기 술 검 토 서

제 목: 송정1터널(시점측) 갱구부 및
사면보강대책 적정성 검토

강 원 건 설 사 업 단
춘 천 ~ 동 홍 천 기 술 자 문 단

기술검토건명	송정1터널(시점측) 갱구부 및 사면보강대책 적정성 검토		
공 구	제 4 공구	검 토 구 분	토질 및 기초
검 토 기 간	2007. 4. 10 ~ 2007. 4. 17	담 당 자	오 성 민
근 거 공 문	제 강원-2007-22호	회 신 공 문	제 강원자문-2007-22호

[그림-3] 활동면 추정단면도

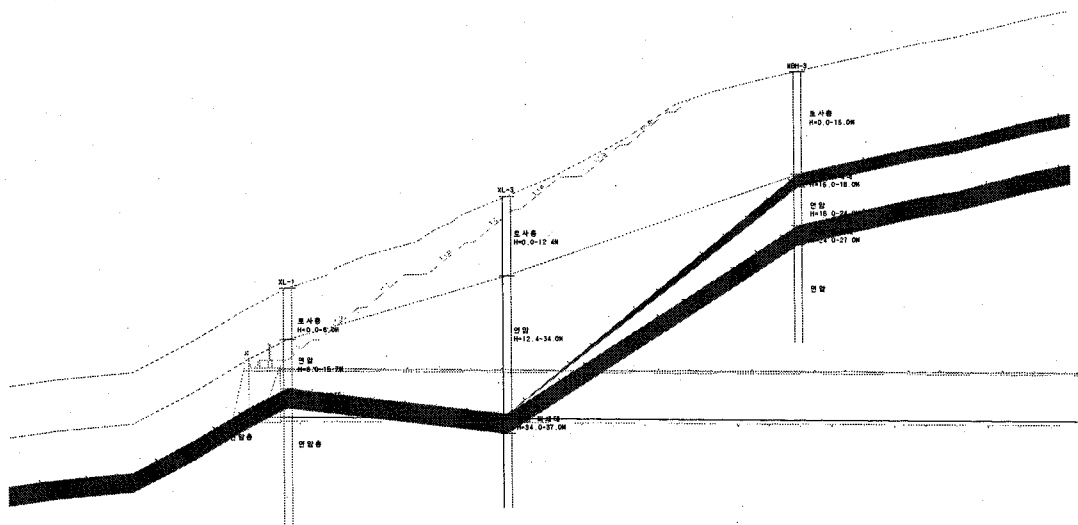
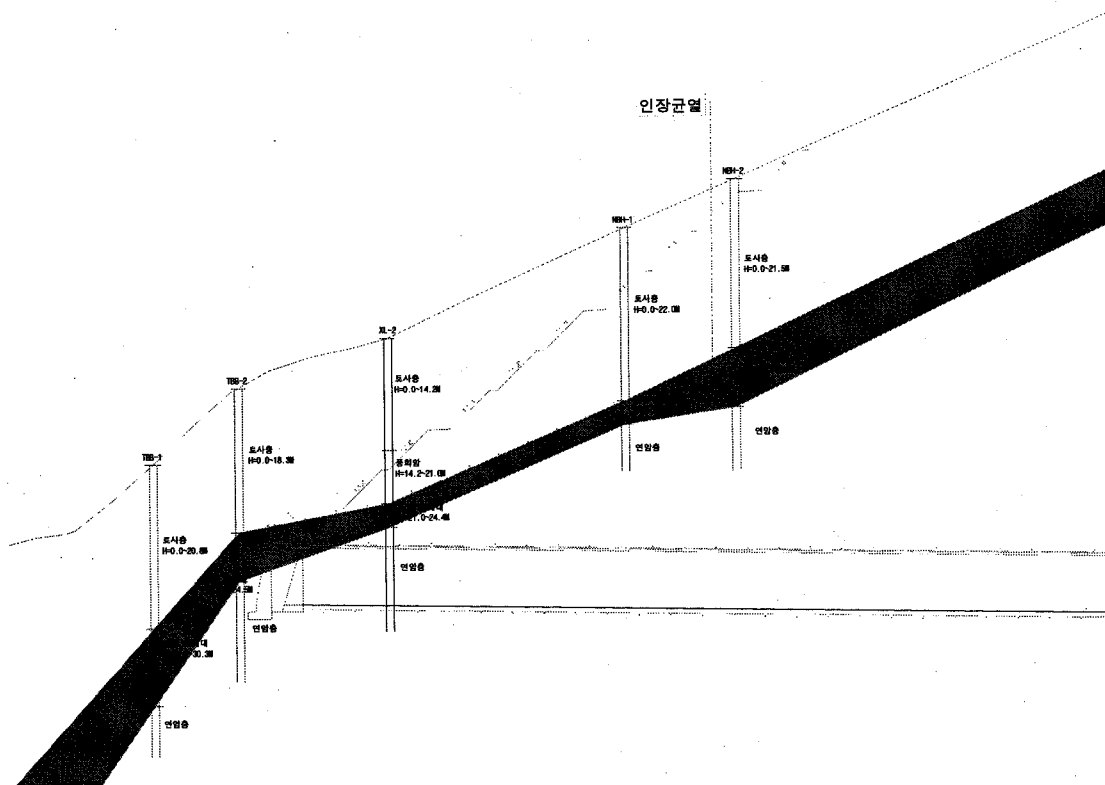
시추조사 결과 코아의 상태 및 시추공영상촬영(BIPS) 자료, 전기비저항탐사 자료 등을 통하여 암반이 불량한 심도를 조사하였으며, 그 자료를 근거로 지층단면에서 활동면을 추정함.

[그림-4] 갱구위치 검토단면

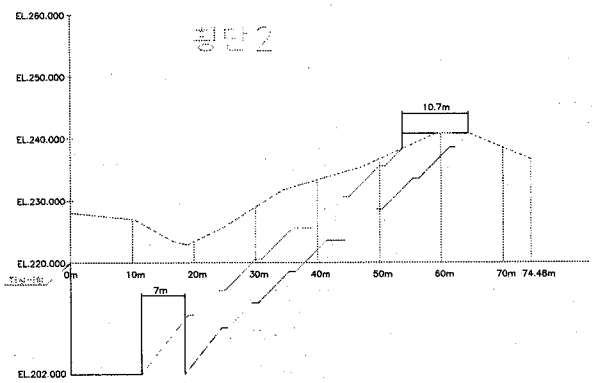
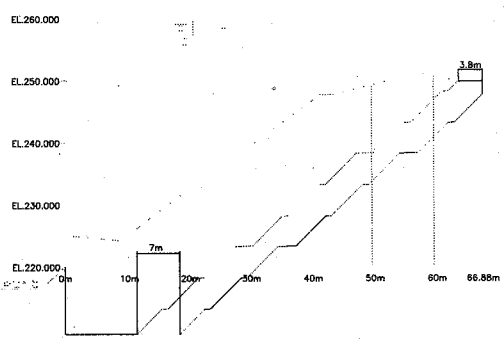
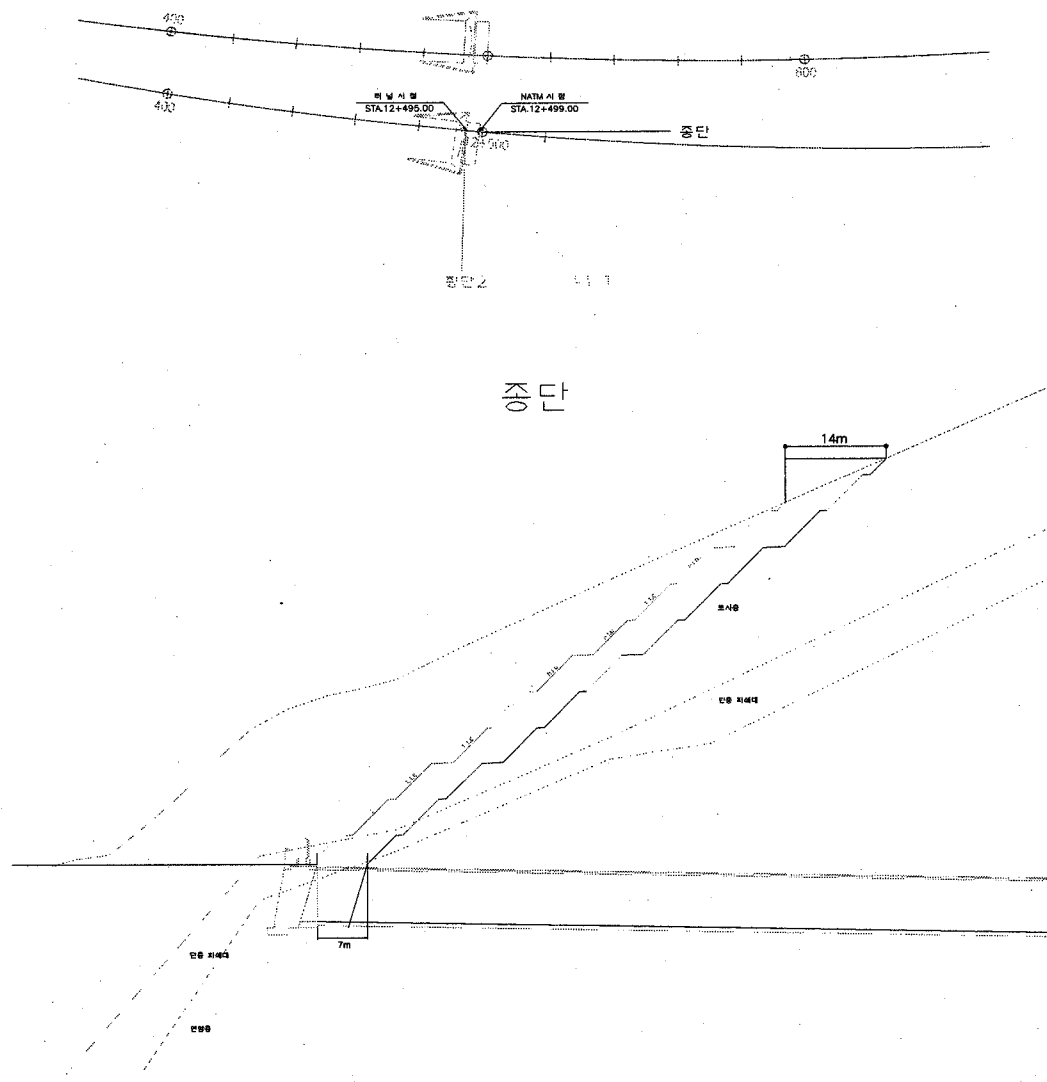
구 분	갱구위치 적정성
대책보고서 방안	- 1안 : 원위치+사면완화(1:1.5)+지반보강 · 지표하 약 20.0m까지 토사층이며 하부로 2~3m 두께의 단층파쇄대 통과 · 터널의 안정성 확보를 위한 지반보강비용 과다 · 인장균열면까지의 굴착에 의한 식색비용 증대 · 층후가 깊은 토사층의 영향으로 터널 사이구간의 사면보강비용 과다 발생 - 2안 : 터널연장단축(25m)+사면보강 · 터널연장 축소에 의한 추가적 토공작업 발생 · 터널연장 축소에 의한 터널 시공비 감소 · 토사층 및 단층파쇄대의 영향으로부터 벗어나 설치되므로 터널보강비용 감소 - 3안 : 터널연장증가(개착식 약 29m)+압성토+지반보강 · 배면사면의 활동력에 저항할 수 있는 압성토를 설치하여 사면의 안정성 도모 · 개착식 터널의 추가 설치로 인한 시공기간 및 공사비 증대 · 활동저항체로 작용하는 압성토 시공을 위한 대규모 토공작업 불가피 · NATM 터널의 안정성 확보를 위한 지반보강비용 과다 토사층 및 단층파쇄대의 영향을 벗어날 수 있는 위치에 갱구부를 설치하여 터널의 안정성을 확보하기 위한 부가적인 지반보강 비용을 발생시키지 않고 절취사면의 면적을 최소화 할 수 있는 제2안이 가장 합리적이며 효과적이라 판단됨.
자문단 검토의견	터널 갱구부의 위치는 갱구부의 안정성 뿐만아니라 갱구사면의 안정성, 절취량, 보강시에는 보강범위, 보강량 및 보강공법 등과도 연관되는 사항으로 위치 선정시에는 상기내용을 종합적으로 고려하여 신중하게 선정되어야 함. 갱구사면에 활동이 진행된 송정1터널의 경우 단층파쇄대의 영향, 공사비, 추가절취영향 등을 고려하여 터널의 위치를 조정하는 방안은 적절한 것으로 판단됨. 대책보고서의 내용을 검토한 결과 양양방향의 적정 갱구위치로 제안된 제2안(터널연장단축(25m)+사면보강)을 적용할 경우 서울방향과 양양방향의 갱구부가 거의 동일선상에 위치하게 되며 파쇄대위치 및 영향에 따른 갱구부에 별도의 지반보강이 필요하지 않으며 갱구배후 사면의 절취량을 최소화하려는 의도로 판단됨. 대책보고서에서 제안된 2안의 경우 갱구부의 위치는 양양방향의 경우 25m를 터널쪽으로 이동하였으나 활동면 추정단면도에서 갱구위치를 검토한 결과 터널갱구상단에 다소의 단층파쇄대가 통과하는 것으로 검토됨. 따라서 이를 완전히 제거하기 위해 터널쪽으로 25+7m를 이동한 결과 절취량이 과다한 것으로 판단되며, 현장에서 제출된 도면을 검토결과 터널 종방향으로 약14m, 횡방향으로 약 11m의 추가절취가 필요한 것으로 검토되므로 NATM상단에 다소의 단층파쇄대가 존재(강관다단그라우팅 등으로 보강)하지만 대책보고서에서 제안된 터널 갱구부 위치는 적절한 것으로 판단됨.

- 3) 터널 갱구부의 위치는 갱구부의 안정성 뿐만아니라 갱구사면의 안정성, 절취량, 보강시에는 보강범위, 보강량 및 보강공법 등과도 연관되는 사항으로 터널 갱구상단에 위치 파쇄대를 고려하여 갱구위치를 조정(현장안 25+7m이동)한 결과 절취량이 다소 많이 발생하므로 현장에서 제안된 갱구위치는 적절한 것으로 판단됨.
